Expediente: **053180432417**
Radicado: **RE-05375-2024**
Sede: **SANTUARIO**
Dependencia: **Grupo Recurso Hídrico**
Tipo Documental: **RESOLUCIONES**
Fecha: **19/12/2024** Hora: **13:17:34** Folios: **8**

RESOLUCIÓN N°

POR MEDIO DE LA CUAL SE MODIFICA UN PERMISO DE VERTIMIENTOS Y SE ADOPTAN OTRAS DETERMINACIONES

Figura 1. STAR CONDOMINIO ECOLÓGICO EL PORVENIR

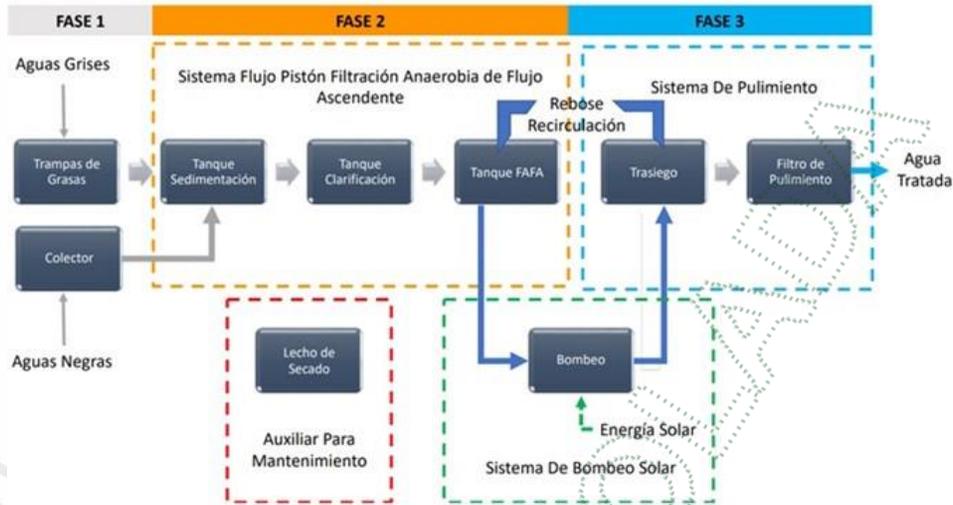
Nota: no se presentan memorias de cálculo para el dimensionamiento de las unidades filtro de pulimiento y lecho de secado, tampoco se presentó plano con vista en planta, cortes y detalles de las unidades implementadas. No se describen los criterios técnicos tomados en cuenta para determinar las alturas de los lechos de grava, arena y antracita del filtro de pulimiento, las cuales no se describen en ningún aparte de la información entregada.

No se presentaron memorias de cálculo para el dimensionamiento de las unidades filtro de pulimiento y lecho de secado, tampoco se presentó plano con vista en planta, cortes y detalles de las unidades implementadas. No se describen los criterios técnicos tomados en cuenta para determinar las alturas de los lechos de grava, arena y antracita del filtro de pulimiento, las cuales no se describen en ningún aparte de la información entregada.

- Presentar las memorias de cálculo para el dimensionamiento de las unidades filtro de pulimiento y lecho de secado, junto con planos con vista en planta, cortes y detalles de las unidades implementadas.
- Describir los criterios técnicos tomados en cuenta para determinar las alturas de los lechos de grava, arena y antracita del filtro de pulimiento.
- Estudios técnicos y diseños de la estructura de descarga de los vertimientos, que sustenten su localización y características, de forma que se minimice la extensión de la zona de mezcla; presentar memorias de cálculo con la capacidad hidráulica de la tubería de descarga en PVC.
